Analyse waterveiligheid Kinderdijk-Schoonhovenseveer (KIS)

Fase 2 Toetsing aspecten uit rapportage "De Lekdijk is lekgestoken"

| Opdrachtgever | Waterschap Rivierenland |

| Datum | 31 januari 2022 |

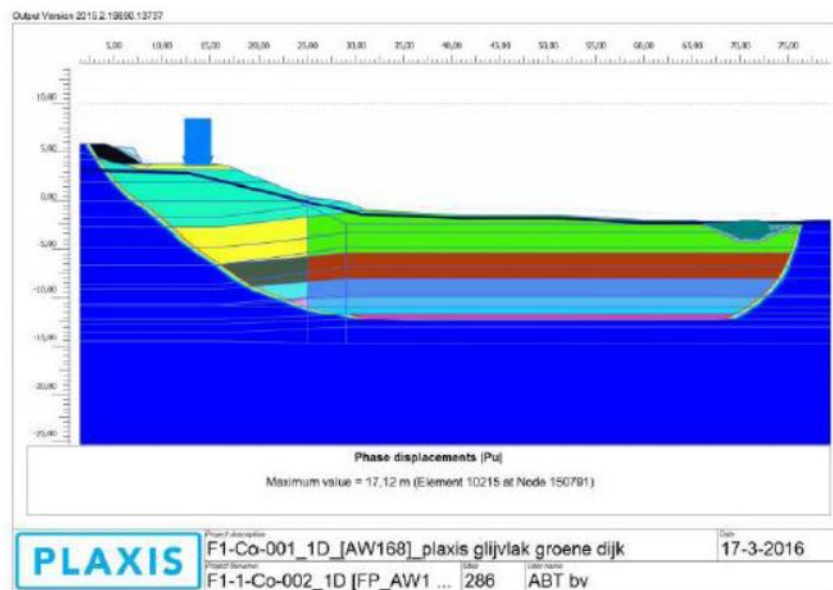
Terwijl met deze resultaten alle alarmbellen afgaan, is dit rapportje meegestuurd als een bewijs alsof er geen wolkje aan de lucht is, maar dat is er dus wel!

Ook wordt er door Witteveen+Bos geadviseerd om met eindige elementen modellen (Plaxis) naar dit probleem te kijken.

| Nr. | Onderwerp | Commentaarpunten Van Baars |
|-----|---|---|
| 3 | Ook adviseert Witteveen+Bos onder 2. om aanvullende speciale (eindige elementen) berekeningen te maken bij de paalfunderingen. | Dit advies is correct, maar is toch niet opgevolgd. Deze zeer noodzakelijke berekeningen ontbreken om effecten op de maatgevende huizen en funderingen te toetsen zoals in de notitie van Witteveen+Bos is aangegeven. |

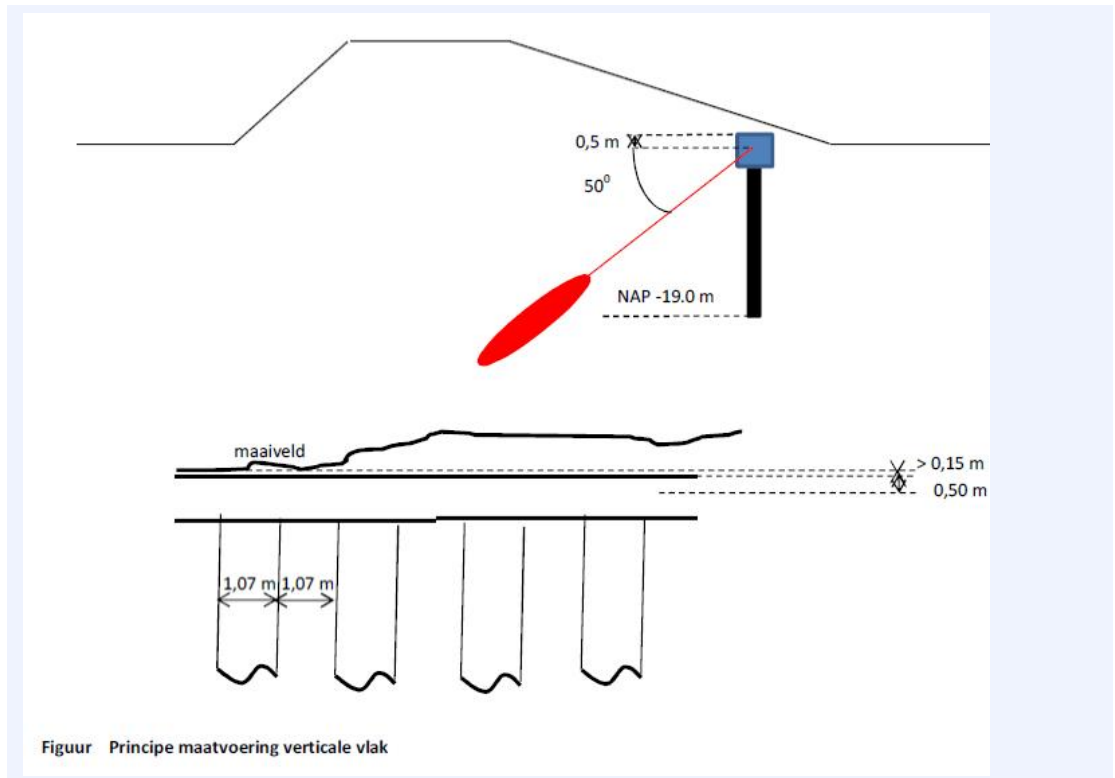
Opmerking bij Figuur 2-54: <8 m moet >8 m zijn.
